**Abwägung im Rahmen der frühzeitigen Beteiligung der Öffentlichkeit gem. § 3 Abs. 1 BauGB sowie der Beteiligung der Behörden und sonstigen Träger öffentlicher Belange gemäß § 4 Abs. 1 BauGB**

Mit Schreiben vom 21.04.2023 wurden im Rahmen der frühzeitigen Beteiligung der Öffentlichkeit gem. § 3 Abs. 1 BauGB vom 20.04.2023 bis 09.05.2023 folgende Stellungnahmen abgegeben.

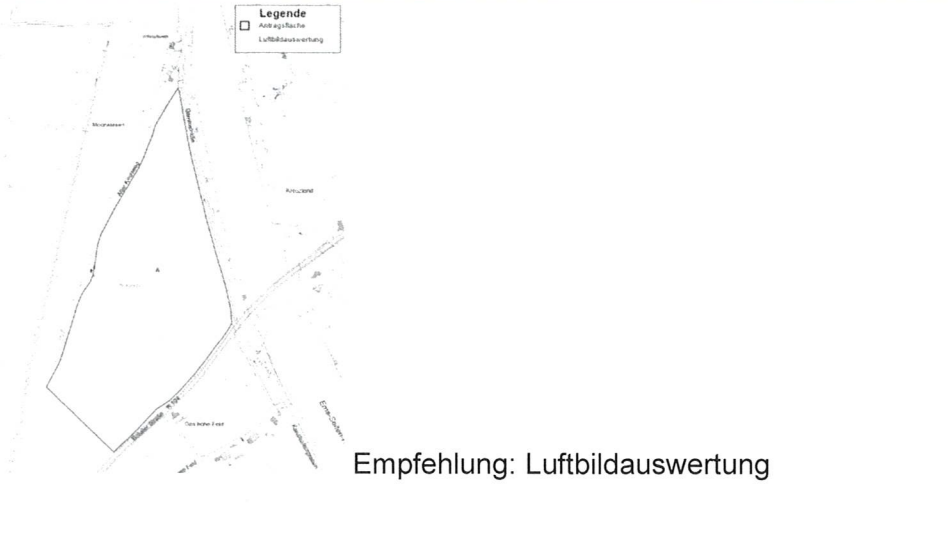
<b>3. EWE Netz GmbH: Schreiben vom 26.04.2023</b>	
<p>Im Plangebiet bzw. in unmittelbarer Nähe zum Plangebiet befinden sich Versorgungsleitungen und/oder Anlagen der EWE NETZ GmbH.</p> <p>Diese Leitungen und Anlagen sind in ihren Trassen (Lage) und Standorten (Bestand) grundsätzlich zu erhalten und dürfen weder beschädigt, überbaut, überpflanzt oder anderweitig gefährdet werden. Bitte stellen Sie sicher, dass diese Leitungen und Anlagen durch Ihr Vorhaben weder technisch noch rechtlich beeinträchtigt werden.</p> <p>Das Erdgashochdrucknetz kann durch Näherung Ihrer Baumaßnahme beeinflusst werden. Hierfür setzen Sie sich bitte per E-Mail mit unserer zuständigen Fachabteilung:</p>	<p>Die Stellungnahme der EWE Netz GmbH wird zur Kenntnis genommen und entsprechende Hinweise in die Begründung übernommen oder sind bereits Teil der Begründung.</p> <p>Die Ausführungen werden zur Kenntnis genommen und berücksichtigt sowie in die Unterlagen übernommen.</p> <p>Es wird ein Sicherheitsabstand von 20 m festgesetzt.</p>
